Objet : Transmission d'un recours gracieux – Déclaration IOTA 2.1.5.0 – Projet photovoltaïque à Marguerittes (secteur Bartadet / Vistre) – Envoi en recommandé avec AR

gracieux – Déclaration « Loi sur l'Eau » 2.1.5.0 Projet photovoltaïque – Marguerittes (Bartadet / Vistre)

référence : 30-2024-0100057833e.

Version du 14 septembre 2025

tirages photo 9/9/20023 et carte des prises de vues

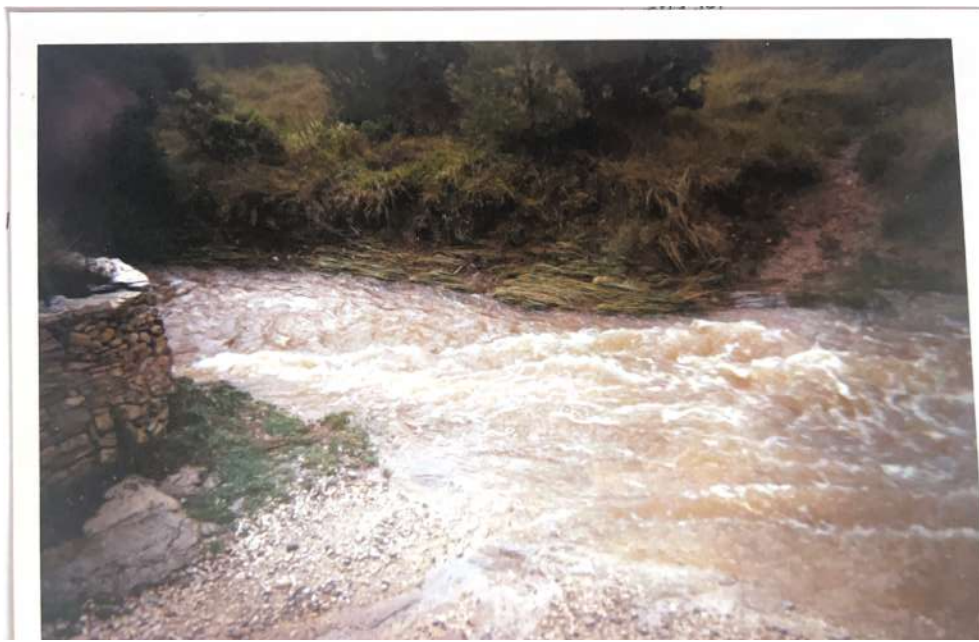
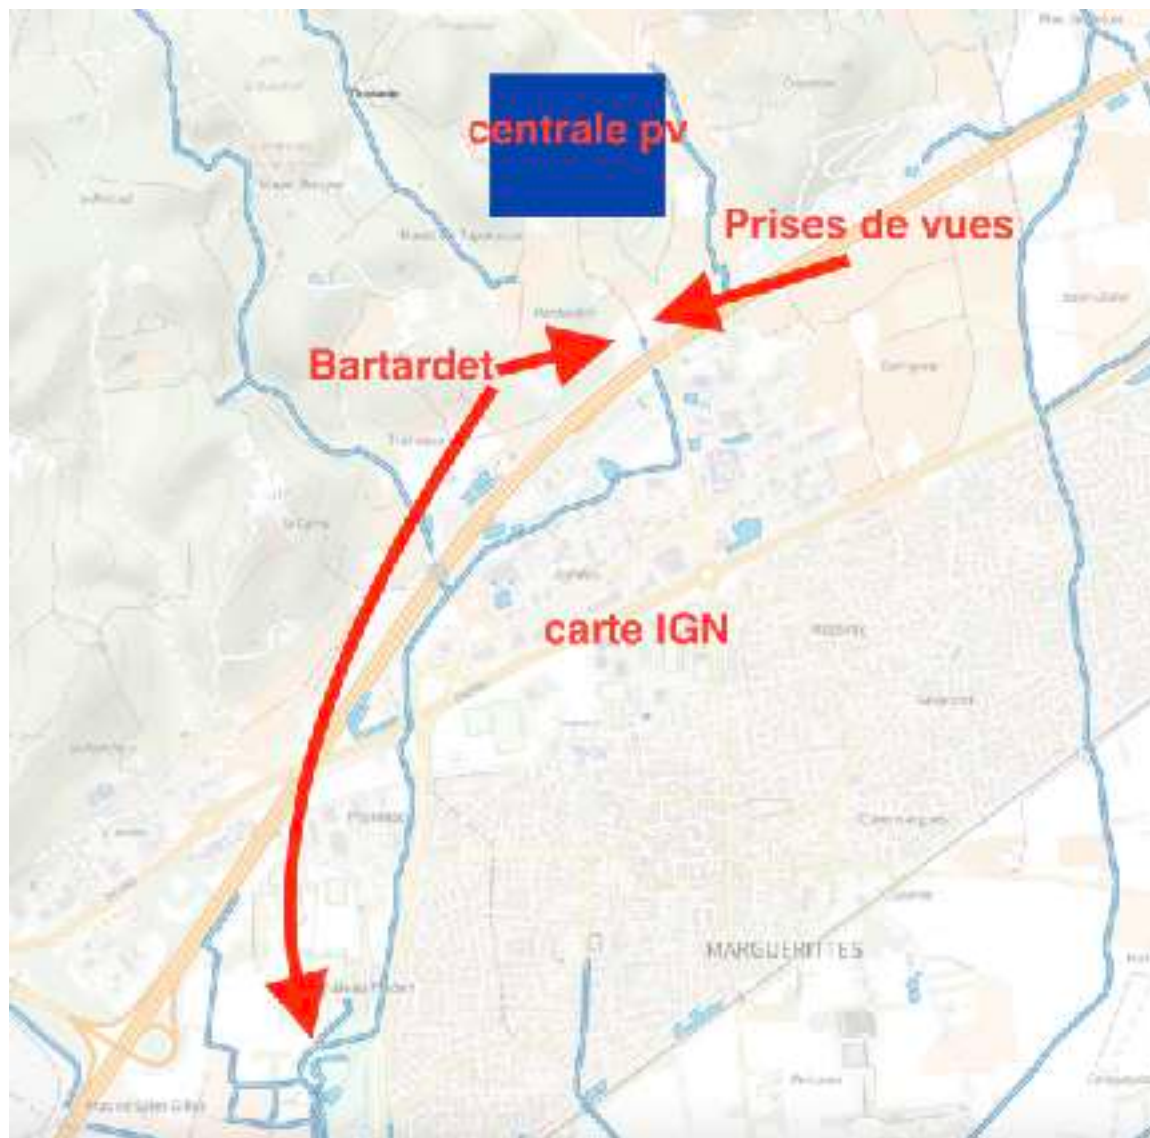
Photos prises par un riverain habitant le chemin du montrodier cf attestation Mr DUPREY

*Les inondations des 8 et 9 septembre 2002 : Grande catastrophe dans tout le département , précipitations de 300 mm et des cumuls de 400 mm en 2 jours
(Source géologue Raymond Martin CHAM Marguerittes 2007)*

Photo actuelle: dimension de l'avaloir du Bartardet qui passe sous la route et l'autoroute au début du chemin du Montrodier et a causé le blocage de l'autoroute en lien avec les photos sus présentées

`Le ruissellement et le débordement du Bartardet peut conduire à une mise en danger des quartiers ouest du MAS PRADEN fortement urbanisé.
